改善箇所説明図

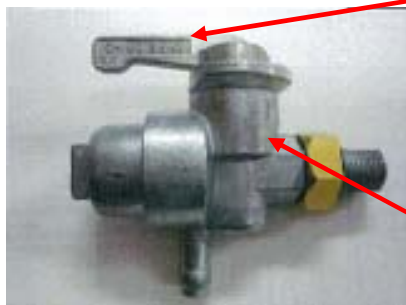
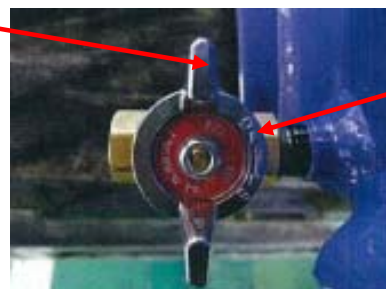
〔燃料タンク下部に装着されている水抜き弁の気密性が不足しているものがある。そのため、水抜き弁から燃料が漏れるおそれがある。〕

全車両、対策品の水抜き弁に交換する。

水抜き弁のレバー形状が異なるので識別可能。
